「共の会」事前質問(2025. 4. 17)

●イチエフ事故原因追求

1. 2号機 原子炉格納容器の閉じ込め損傷の原因

(2022 第6回進捗報告)添付資料3-26 図2-3 2号機 格納容器圧力変化

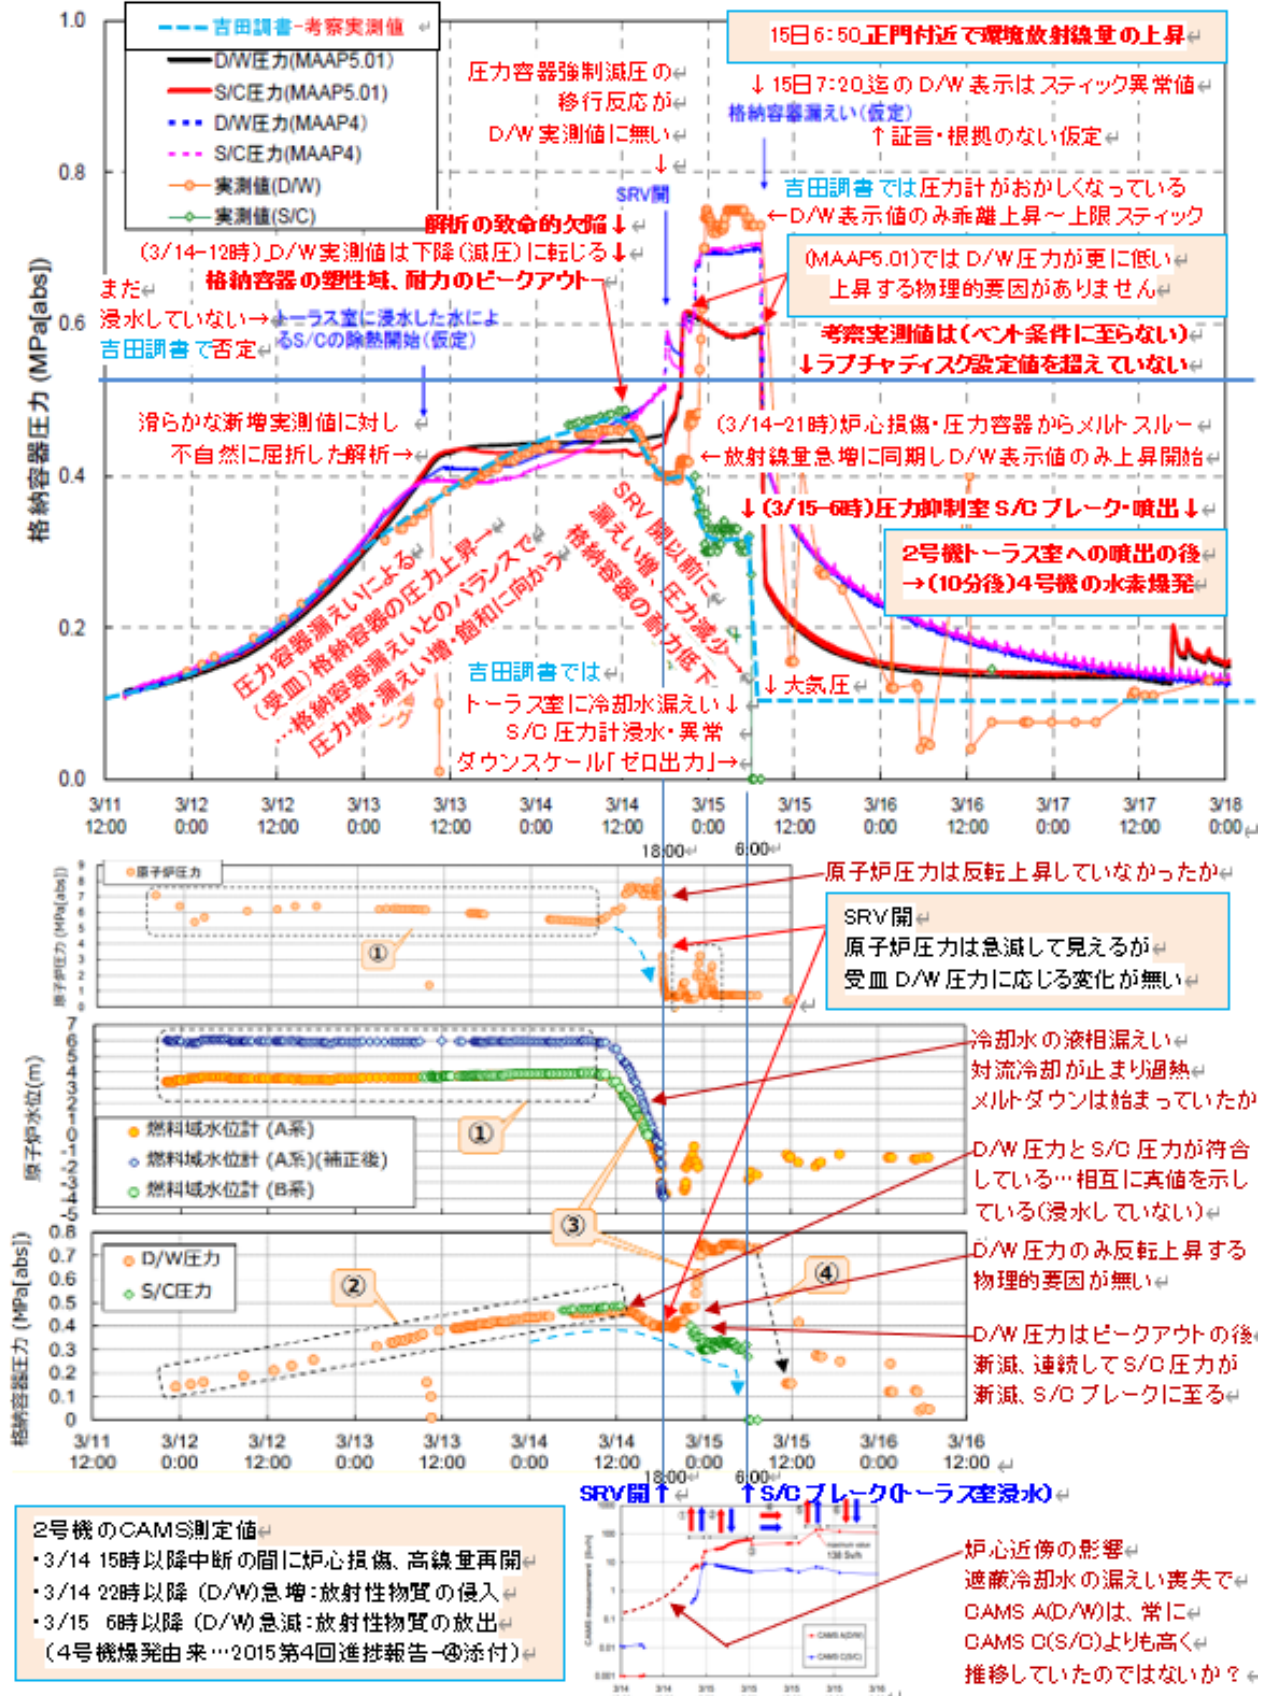
図に筆者の考察を(文章)朱記

Q1. 未解明検討報告第 6 回 MAAP5.01 による評価結果と圧力計実測値との差異について

*3/13 日 トーラス室に浸水した水による圧力抑制室 S/C の水没、除熱開始【仮定】は成立するのでしょうか。

吉田調書、津波はタービン建屋には流入したが、（～14 日）原子炉建屋にはほとんど入っていない。原子炉建屋内の一部には作業員が入っており「水は部分的に少し入っている程度」とのことでした。むしろ原子炉への注水を含む冷却水が格納容器から漏れた場合（15 日 6 時以降）、トーラス室に溜まるだろう。

- ・（3/12～13 日）津波の浸入、隣接するタービン建屋からの流入や、格納容器 S/C プールからの漏えいによる、地下階の水位上昇を示す状況証拠、現場情報や証言はありません。実測値（D/W）の推移には（地下階の水位上昇に由来する S/C の除熱効果による）上昇停止、屈折変化は現れていません。
- ・（3/14～15 日）AM 用 S/C 圧力計は D/W 圧力から続く減圧傾向を出力しており、13 日に水没していません。「作業員が入っており水は部分的に入っている程度」、水位が継続的に上昇していたら作業員は入れない。

* 吉田調書を否定する証言、記録は無く、13 日の S/C 水没・除熱【仮定】は成立しないのではないですか。

- ・ (3/11 日～14 日) 格納容器 圧力、実測値 (D/W) は、原子炉漏えいの受皿となる D/W 圧力増、圧力増に伴い D/W 外への漏えいが比例的に増す、緩やかな上昇・滑らかな飽和曲線を示しています。
- ・ (14 日_12 時_465kPa[abs]) ベント設定圧力に届かないでピークアウト、変曲点に至った後は D/W 外への漏えいが格段に増す減圧傾向から (21 時_420kPa[abs]) 停滞、さらに実測値 (S/C) が段階的減圧傾向を示しています。

D/W 圧力 (MAAP5.01) では、13 日 10 時頃 (≒440kPa[abs]) 突然に上昇が止まり、14 日 12 時頃のピーク値、後の減圧傾向を再現していません。根拠のない津波浸水・除熱【仮定】が解析を歪めているのではないですか。

原子炉建屋地下階の各部屋はファンネルやサンプを通じて連通していることから、3月12日時点でトーラス室及び三角コーナには RCIC 室と同程度の水位があり、その後、水位が継続的に上昇し、南東三角コーナにある AM 用 S/C 圧力計が水没したと考えております。

さらに、事故当時の 2 号機原子炉建屋地下階（RCIC 室扉前）の浸水状況に関する情報として、以下証言があり（福島原子力事故調査報告書 別紙 2（主な時系列）を参照）、3/12 以降、地下階の水位は徐々に上昇した可能性が考えられます。また、原子炉建屋地下階の各部屋は連通していることから、トーラス室水位も継続して上昇し、S/C を外部から冷却していた可能性が考えられます。

MAAP による解析は、条件の設定やモデルによる不確かさがあり、事故時の挙動を完全に再現するものではありません。例えば、S/C プール水の温度成層化による影響 (未解明検討報告書 添付資料 2-6) は解析モデルに含まれないことから模擬されておりません。

図1 評価モデル

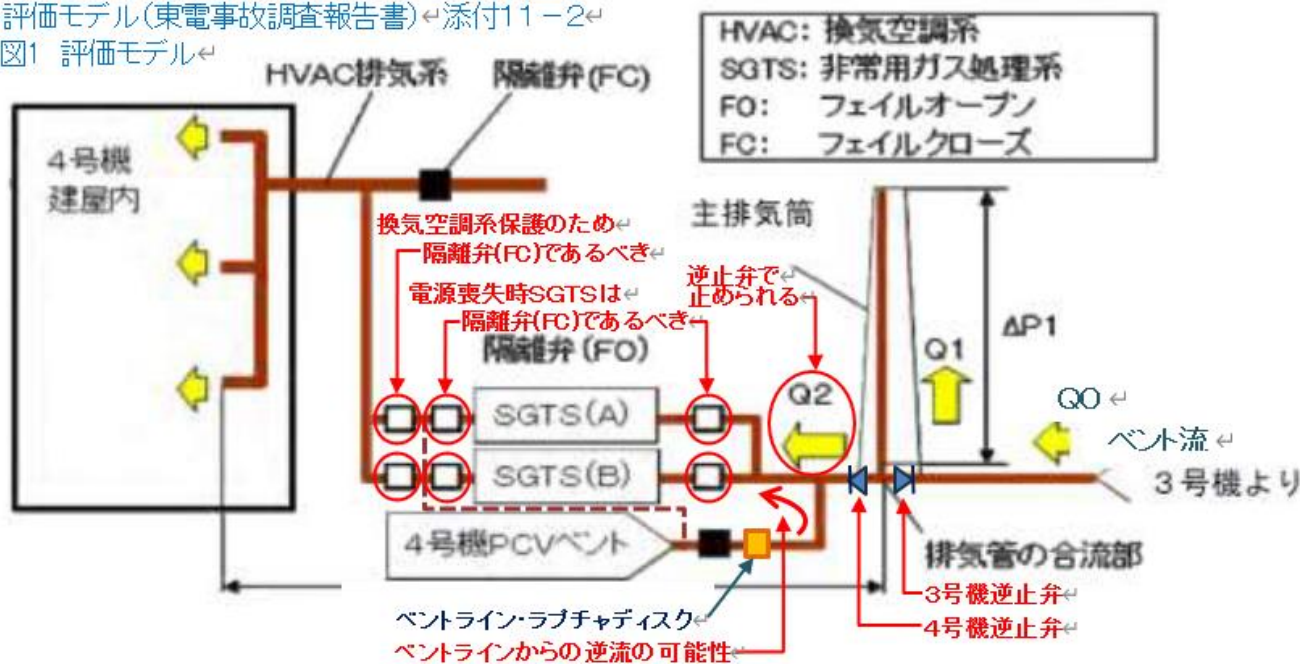
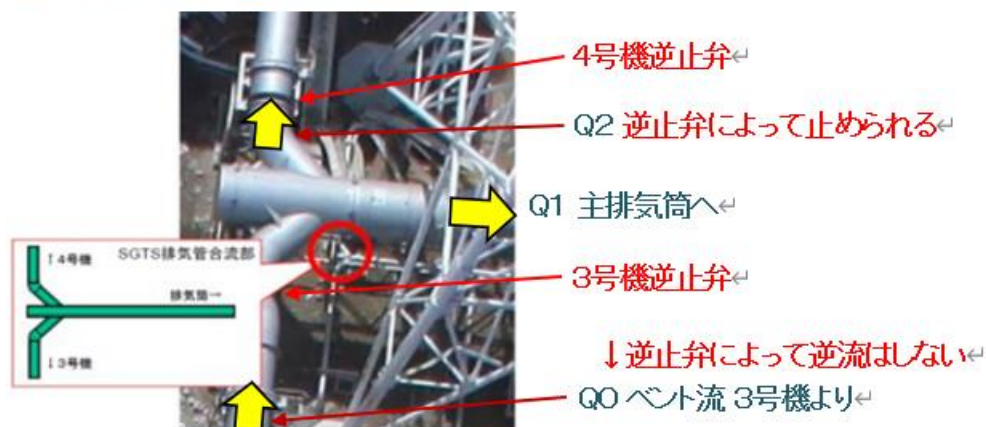
Q5. 4号機水素爆発の原因として 3号機格納容器からのベント流の回り込み(逆流)ルートと考えた場合、設計上は、多重の逆流防止が図られています。物理的に逆流の可能性はないのでしょうか。

ご回答からは、事故時の非常用ガス処理系 SGTS の隔離弁は開（FO：フェイルオープン）となっています。しかし、ベントガスの流路モデルには、3号機格納容器ベントガスが排気筒に向う前に、3号機の FO 弁である SGTS 系に回り込み、3号機の建屋空調系に逃げる（逆流）分岐流路が示されていません。

参考3：FV設備の概要

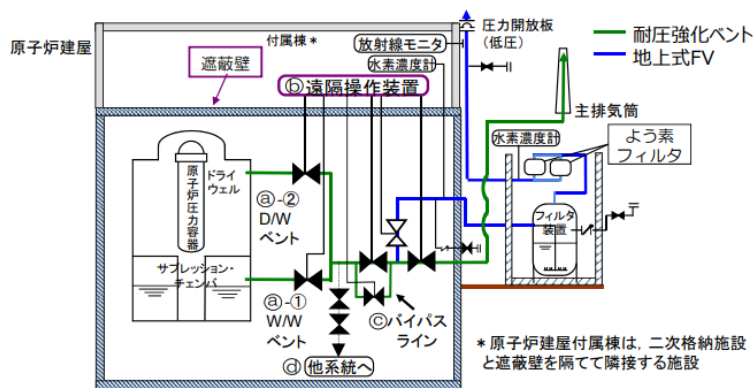
フィルタベント実施の際の弁操作は、基本的に中央操作室から遠隔操作となりますが、操作不能となった場合は、下記の図1に記載の通り、遮蔽壁で隔てられた場所にて、人力による遠隔操作が可能となっております。

- 建設当初より設置している耐圧強化ベント系に追加して設置。耐圧強化ベントから分岐し、フィルタ装置、よう素フィルタで放射性物質を低減後、原子炉建屋屋上より排気

- ①: 格納容器ベントの優先順位は①ウェットウェル(W/W)ベント、②ドライウェル(D/W)ベント
- ②: 操作が必要な弁は、事故時にも遮蔽壁の外側から遠隔操作可能な装置を設置
- ③: ベントラインの信頼性を向上させるためバイパスラインを追設
- ④: 他系統との隔離弁は直列で二重に設置。また、他プラントとは共用しない

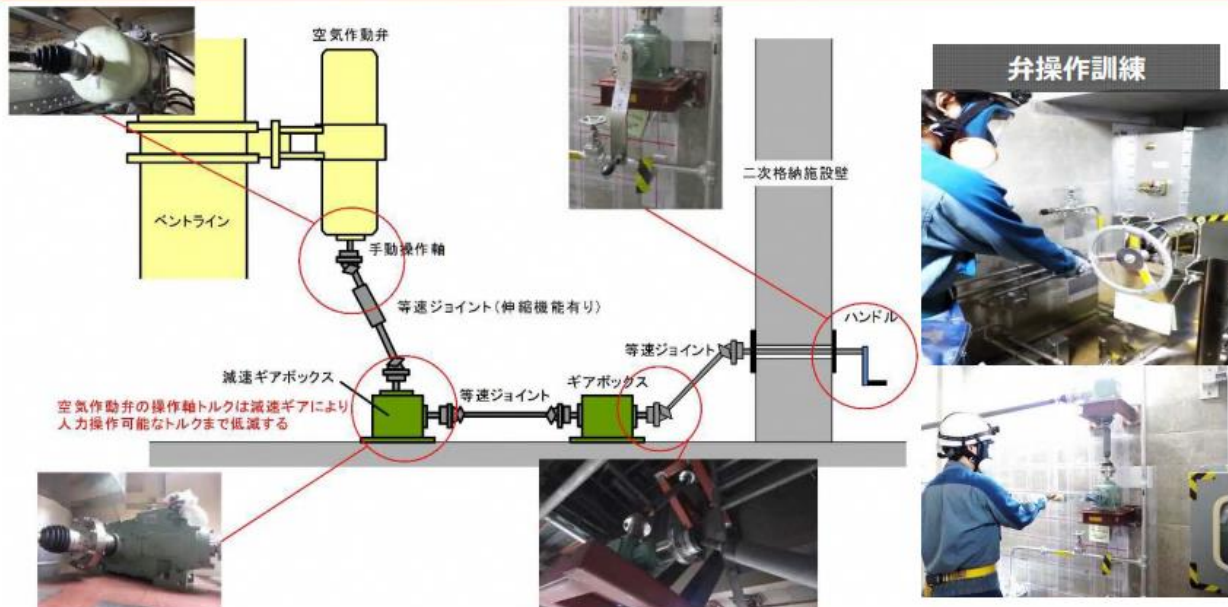
人が手を出せないまま進行する過酷状況下に政府の許可、避難指示の結果を待つ暇はありません。

（危機圧力を回避すれば閉じる）自動安全弁ベントにより、放射能放出ではあっても「プールスクラビングとフィルタ低減策を直列に配し」最小限に止め、垂れ流しを続けない、微量・局地に抑えることが大前提です。

周囲環境への負荷は避難を要するものではない、と言える安全の保証をもって成立するものではないですか。

「政府には事後報告やむなし」を取り付けた上で、自動安全弁・ベントラインを設ける。…その技術と覚悟がなければ再稼働を進める資格はないのではありませんか。

格納容器の破損防止対策として、ご提案のような自動安全弁・ベントラインの対策等は検討しておらず、フィルタベント操作に関しては、下図の通り、電源喪失時においても、原子炉建屋内の放射線の低い場所において、手動にて遠隔操作が可能となっております。

図14.1-4号機取水路開渠内の海底土に含まれるセシウムの化学性状調査結果

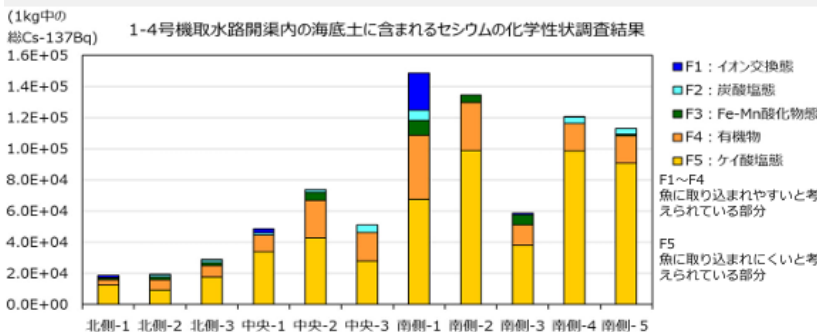
- 今回採取した1-4号機取水路開渠内の海底土に付着しているセシウムの化学性状について、追加の確認を行いました。
- 確認は、「平成28年度 東京電力福島第一原子力発電所事故対応の調査研究における主要成果」(平成29年3月(研)水産研究・教育機構)の7.海底土中の放射性セシウムの水産物への影響評価で使用されたTessierら(1979)の逐次抽出法にて行いました。
- 上記調査研究における福島沖の海底土と、1-4号機取水路開渠の海底土のセシウム性状は、魚に取り込まれにくいと考えられているケイ酸塩の状態が多く存在していました。
- しかしながら、1-4号機取水路開渠内の海底土では、その他の性状のセシウムのばらつきが大きく、魚に取り込まれやすいと考えられている形態(F1-F4)が5割程度を占める箇所(北側-2、南側-1)も確認されました。

繰り返しの回答になりますが、海底土からの影響については、水産研究・教育機構の調査で、海底土には、水産物を汚染する化学形態のセシウムも含まれていますが、大部分は水産物を汚染することのない形態であるとされています。当社も、水産研究・教育機構の調査を参考として、1-4号機取水路開渠の海底土に付着しているセシウムの化学形態の調査を行いました。

港湾内外の海水濃度

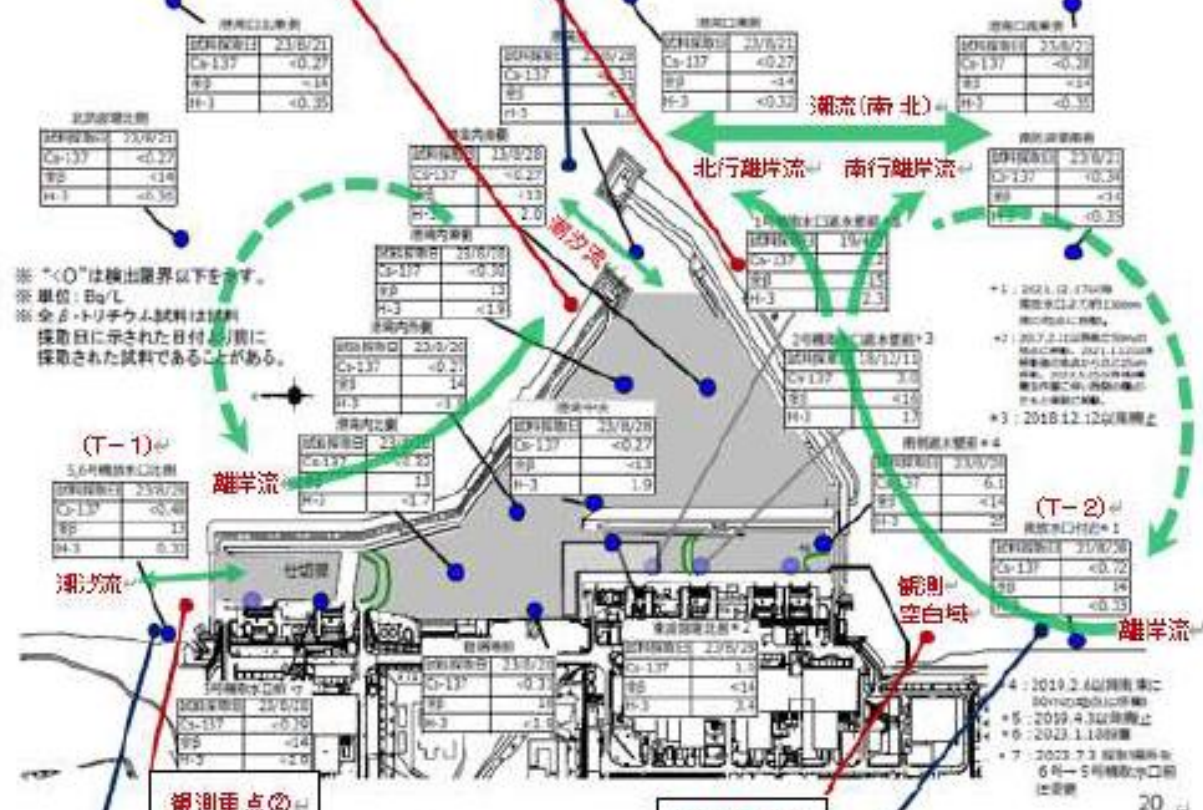
＊前掲の図に示す(離岸流に洗われる)重点4箇所【①南放水口より防波堤近傍、②北放水口より防波堤近傍、③北防波堤外縁、④南防波堤外縁】…各々、防波堤側から消波ブロックを越えてブリッジを延ばし、陸から安全に、恒久的に且つ定点で、海水および海底土を採取できる施設が必須ではないですか。
